ZMĚNOVÝ LIST (příloha dodatku SoD č. Spr. 2401/20'č.: **ZL46**

Stavba: Provedení stavebních prací v rámci rekonstrukce jednací síně č.7 a jejího zázer**Datum:** 18. 2. 2020

KS Ostrava - Rekonstrukce jednací síně č.7 a jejího zázemí

Příloha č. 1 - ZL 49

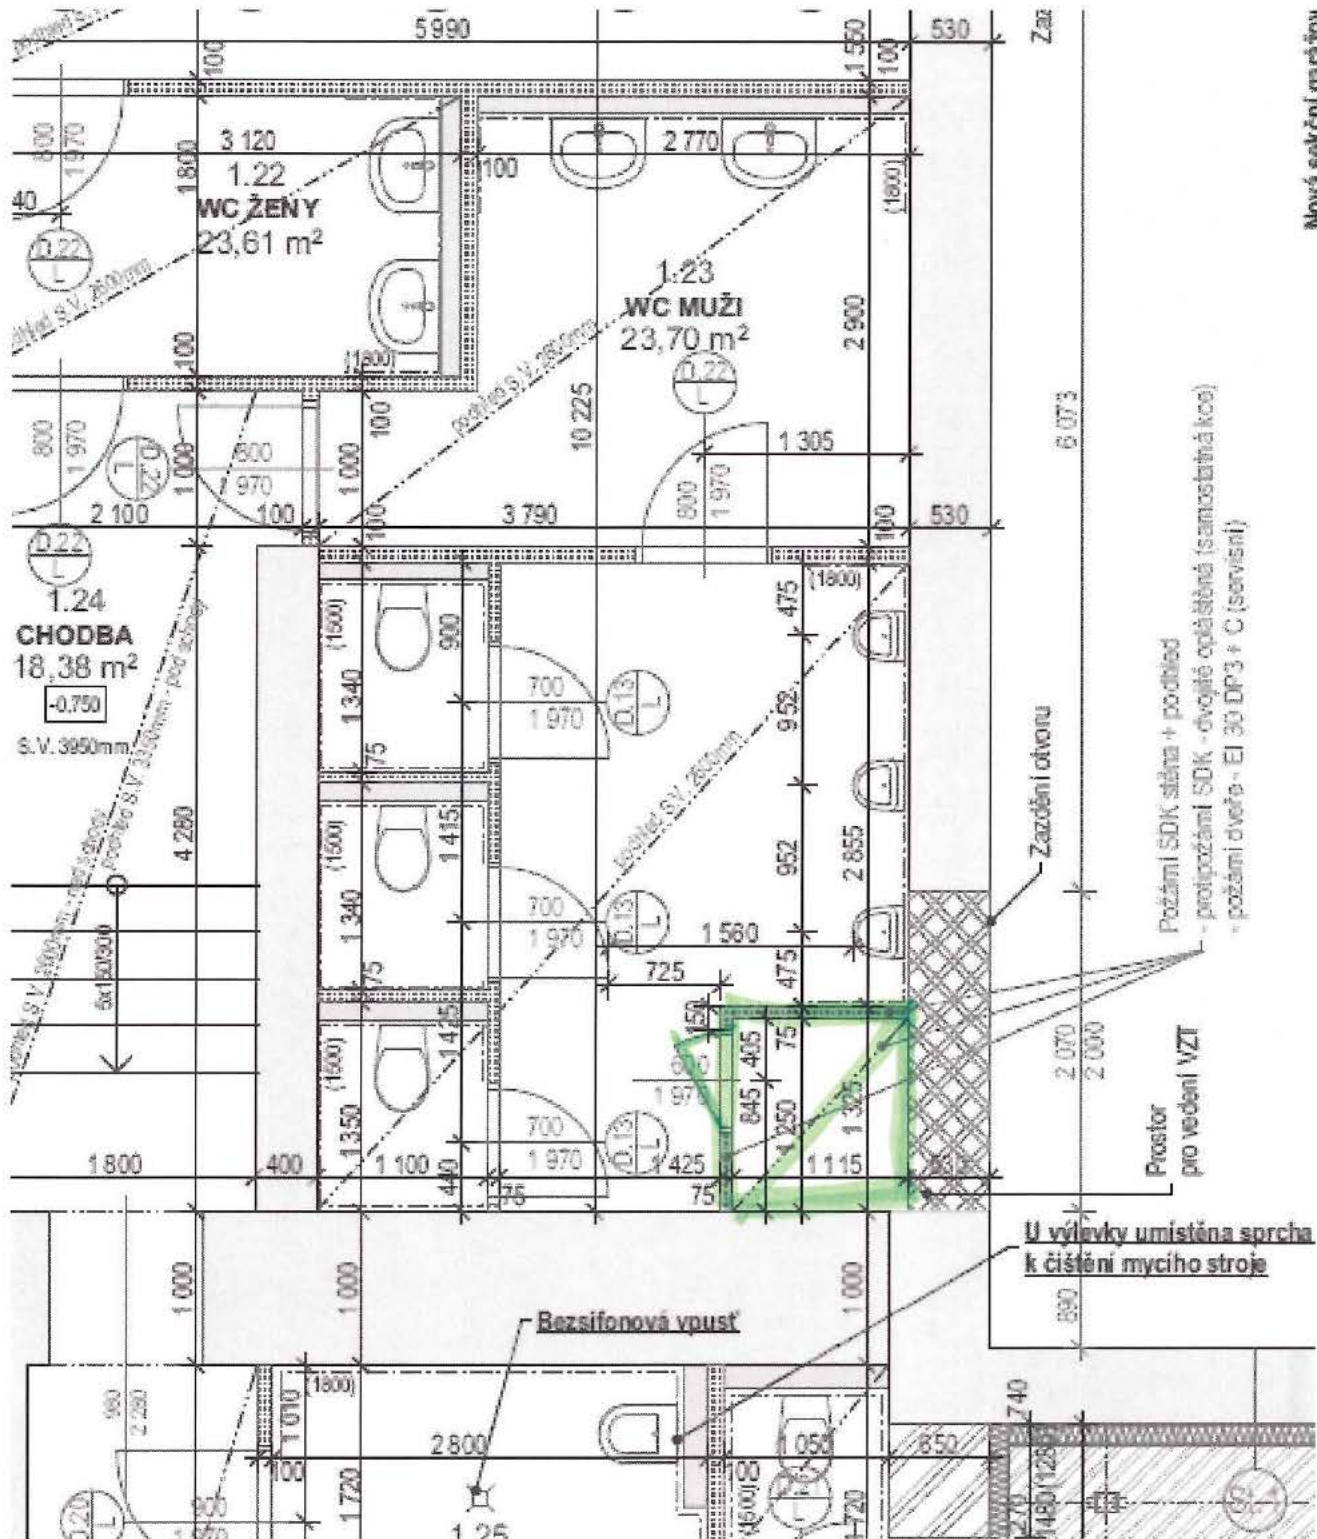
Předmět změny:	Vytvoření samostatného požárního úseku z SDK pro potrubí VZT m.č. 1.23		
Dotčené místo:	Budova "A" - 1.NP		
Odkaz na výkresy:	relevantní části PD přiloženy u kalkulačních listů jednotlivých změn		
Odkaz na rozpočtovou dokumentaci:	pro každou změnu zpracována samostatná kalkulace		
Odkaz na jinou část smlouvy:	---		
Změna termínu dokončení stavby:	není		
Dopad do ceny díla dle SOD:	přípočet	27,497.46 Kč	(bez DPH)
Změnu vyvolal:	dodavatel, v reakci na stav objektu

Popis: Vytvoření samostatného požárního úseku z SDK pro potrubí VZT m.č. 1.23
Důvod: Z důvodu změny vedení VZT potrubí je potřeba vytvořit samostatný požární úsek opatřený dveřmi k možnosti případné výměny/úpravy požárních klapek v potrubí.
Výsledek: Zhotovení samostatného požárního úseku z SDK vč. pož. dveří.

Požární SDK stěna + podhled
 - protipožární SDK - dvojitě opláštěná (samostatná kce)
 - požární dveře - EI 30 DP3 + C (servisní)

Pribeh č. 1 - 2L 50

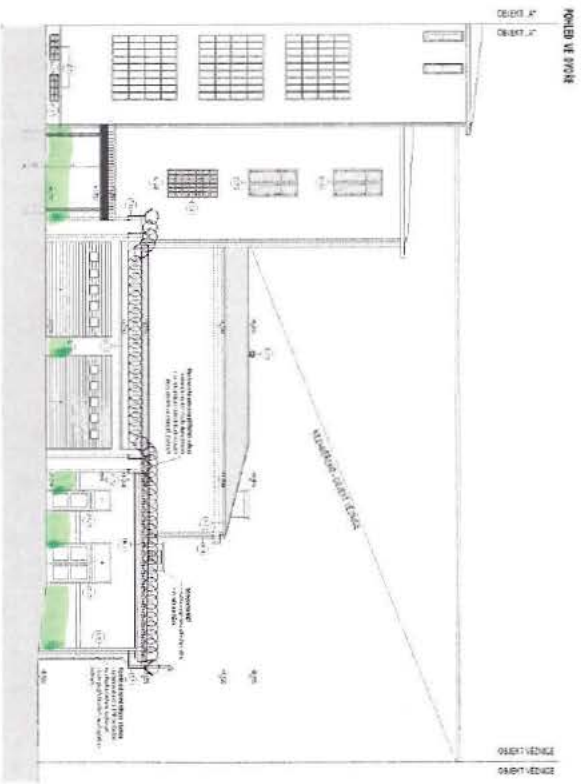
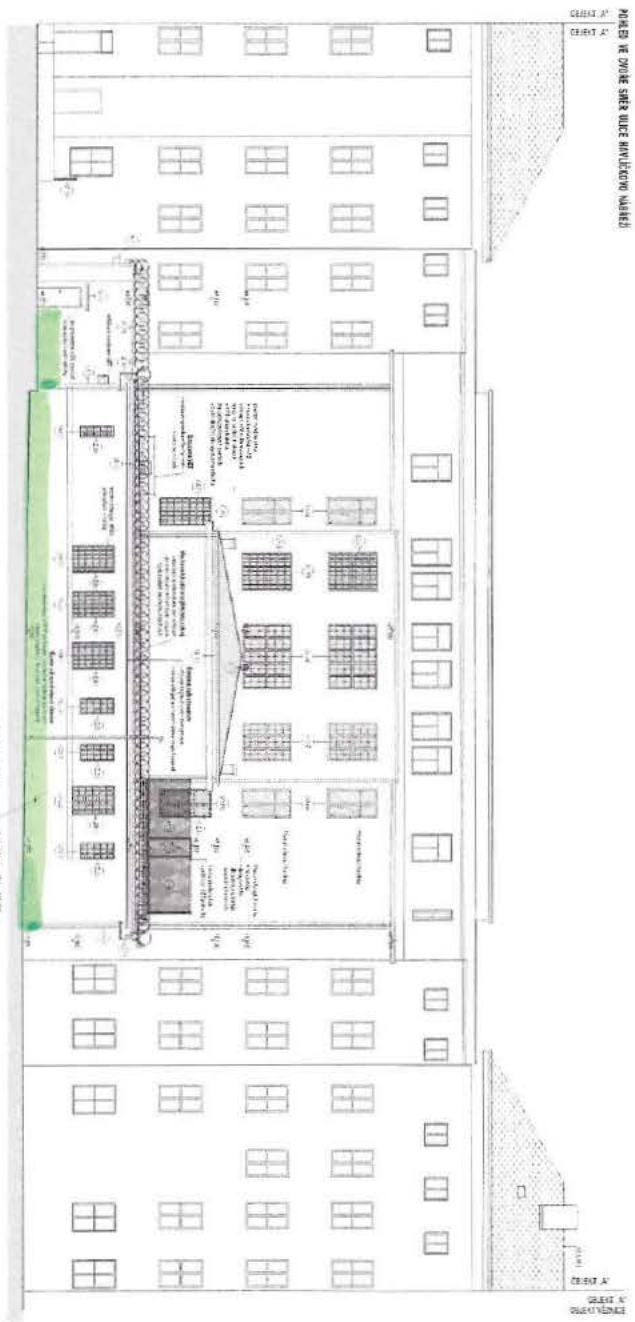
Předmět změny: Změna povrchu soklové části ve dvoře KSO.
 Dotčené místo: **Budova "A" - dvůr**
 Odkaz na výkresy: *relevantní části PD přiloženy u kalkulačních listů jednotlivých změn*
 Odkaz na rozpočtovou dokumentaci: *pro každou změnu zpracována samostatná kalkulace*
 Odkaz na jinou část smlouvy: ---
 Změna termínu dokončení stavby: **není**
 Dopad do ceny díla dle SOD: **přípočet** **-9,060.03 Kč** (bez DPH)
 Změnu vyvolal: **dodavatel, v reakci na stav objektu**

Popis: Změna povrchu soklové části ve dvoře KSO.
 Důvod: S ohledem na dostupnost a možnost realizace v nedostupných místech došlo ke změně materiálu
 Výsledek: Odpočet povrchové vrstvy fasády (marmolit) a přípočet škrábané omítky.

Rovina povrchu solion čisti.
